### Concours d'idées pour une infirmerie, à Aigle.

Extrait du rapport du Jury.

### CONCOURS POUR L'INFIRMERIE D'AIGLE

Plan du rez-de-chaussée. — Echelle 1:400

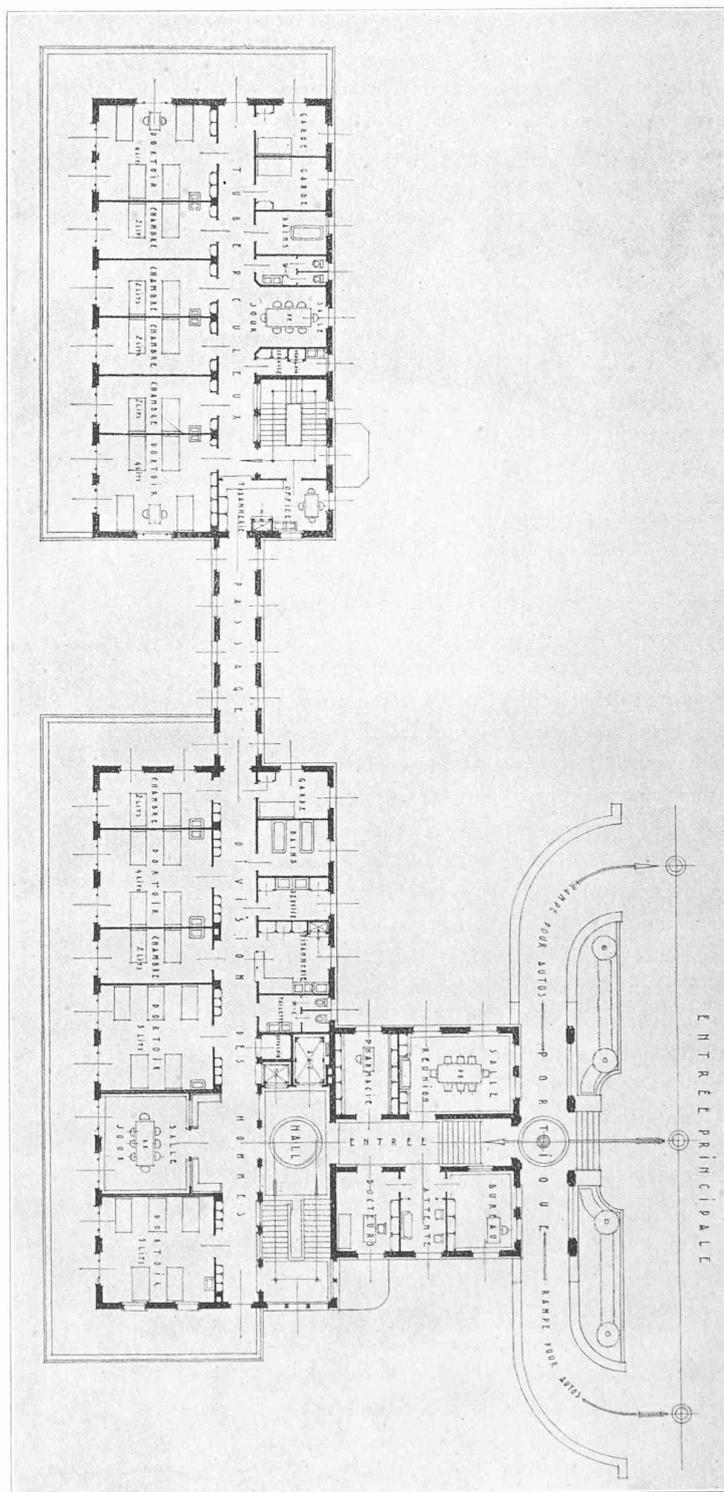
Deux idées — Deux étapes. — Bonne implantation. Chemins et rampes d'accès disproportionnés avec l'importance de l'infirmerie. Plans clairs. Bonne distribution ramassée permettant un service facile. Cependant au 2<sup>me</sup> étage, il est regrettable que le personnel ne soit pas mieux séparé des pensionnaires. Façades simples. La variante montre des possibilités intéressantes.
